COMMISSION LOCALE DE L'EAU DU SCHEMA D'AMENAGEMENT ET DE GESTION DES EAUX DE L'ORGE-YVETTE

DOCUMENT DU 12 DECEMBRE 2024

REVISION DU PLU DU MESNIL-SAINT-DENIS : PROJET DE PLU – Eléments techniques et remarques pour prestataire

OAP N°7 Thématique – Trame Verte et Bleue, p 30-45

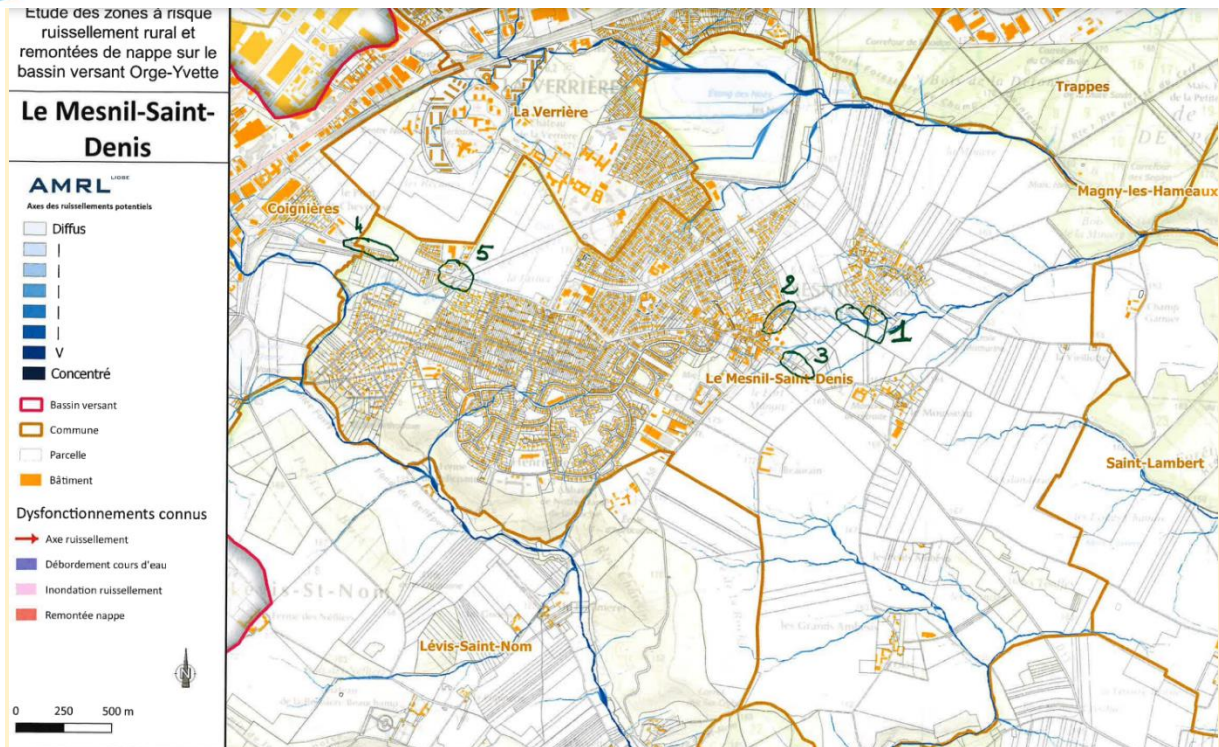
→ Le SAGE invite fortement la commune à proposer dans son OAP Trame verte et bleue un objectif de réduction des nuisances, en particulier sur le risque inondation lié au ruissellement rural.

→ Aucune disposition permettant de lutter contre le ruissellement agricole n'a été rajoutée.

- La CLE du SAGE réitère son invitation à proposer dans son OAP Trame verte et bleue un objectif de réduction des nuisances, en particulier sur le risque inondation lié au ruissellement rural.
- La CLE du SAGE suggère que l'OAP TVB propose des aménagements (type restaurations de haies et de mares) au droit des dysfonctionnements constatés par la commune. (voir ci-dessous)
